Dodatek č. 1

ke Smlouvě o zhotovení stavby, ID smlouvy 21554117, ze dne 16. 1. 2023

Změnový list číslo		1
Identifikace akce		
Název akce:	Výstavba Multifunkční sportovní a kulturní haly v Brně	
Číslo akce SMVS:	-	
Objednatel:	I. Statutární město Brno II. ARENA BRNO, a. s. III. Brněnské komunikace a.s. IV. Teplárny Brno, a.s.	
Zastoupen:	Objednatelem	
Zhotovitel:	HOCHTIEF CZ a.s., Plzeňská 16/3217, 150 00 Praha 5	
TDI:	-	
Projektant:	Projektová dokumentace 1 - Arch.Design, s.r.o. a A PLUS a.s. Projektová dokumentace 2 - PK OSSENDORF s.r.o.	
Předmět změnového listu		
Změna POV, změna dopravy (vjezdů a výjezdů ze staveniště), změna ploch zařízení staveniště, změna řešení dočasné konstrukce zajištění stavební jámy		
Část díla dotčená změnovým listem		
Plán organizace výstavby, zajištění stavební jámy.		
Popis změny, popis technického řešení		
Původní řešení dle smluvní (tendrové) dokumentace :		
Původní řešení POV stanovovalo etapizaci jednotlivých staveb, vjezdy a výjezdy ze staveniště a plochy zařízení staveniště v rozsahu dle Projektové dokumentace (vjezd a výjezd branou 8., 9. a 10. BVV, volně přístupné v rámci VMO, ul. Bauerova, ul. Hlinky) . Dočasná pažení stavební jámy bylo ře

ZS - DOPRAVNÍ ŘEŠENÍ + SKLADOVACÍ PLOCHY - VAR.1b

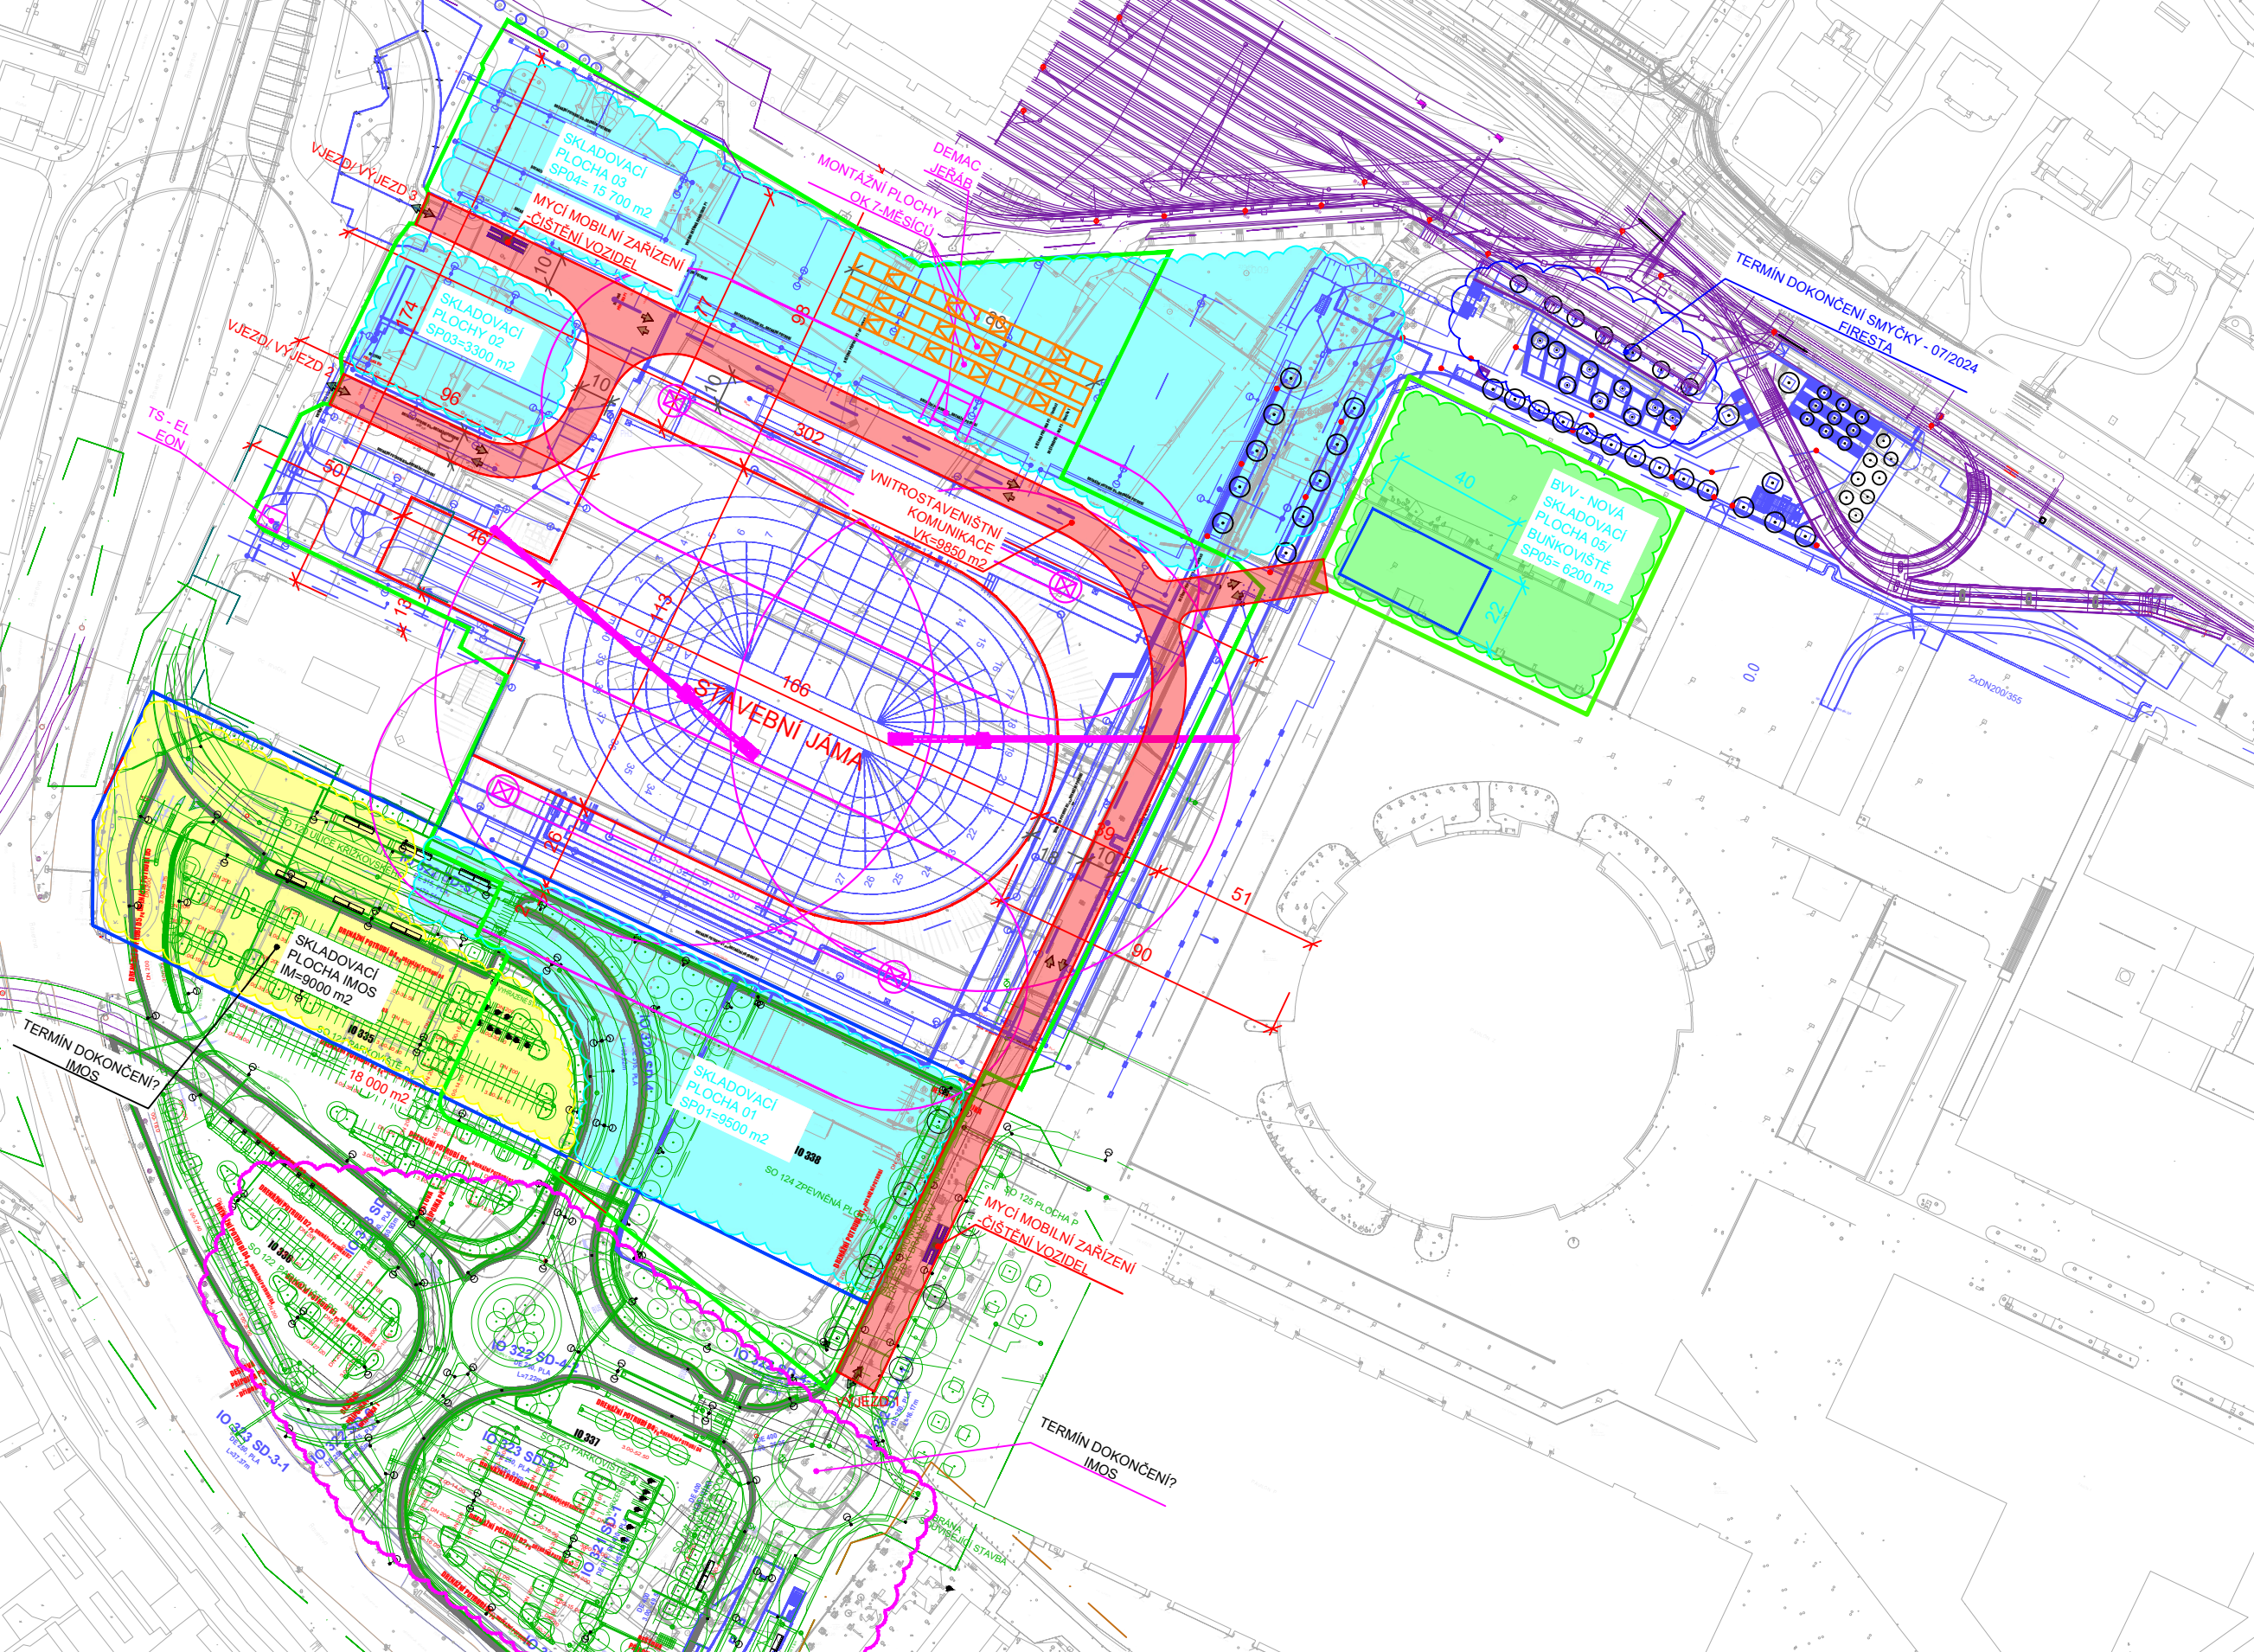
Nové řešení :		
Nové řešení POV stanovuje náhradní způsob řešení vjezdů a výjezdů staveništní dopravy a zařízení staveniště s ohledem na aktuální stav v oblasti stavby Multifunkční haly a to především s ohledem na dopravní omezení plynoucí z realizace okolních staveb (Přílohy č. 1 a 2. Situace staveniště Varianty 1a a 1b). Dočasná pažení stavební jámy je řešeno kotvenou pilotovou stěnou dotěsněnou metodou Deep Soil Mixing dle Přílohy č. 5 a 6.		
Zdůvodnění změny :		
Vzhledem k průběhu a rozestavěnosti aktuálně se vyskytujících ostatních navazujících staveb v daném území (VMO Bauerova, Vozovna Pisárky, etapa III. - vratná tramvajová smyčky a nové kolejové rozvětvení, Tuzex) Objednatel není z objektivních důvodů schopen poskytnout předpokládané vjezdy a výjezdy zařízení staveniště, které byly Objednatelem stanoveny v rámci zadávacích podmínek, týkající se předmětné akce "Výstavba Multifunkční sportovní a kulturní haly v Brně" .
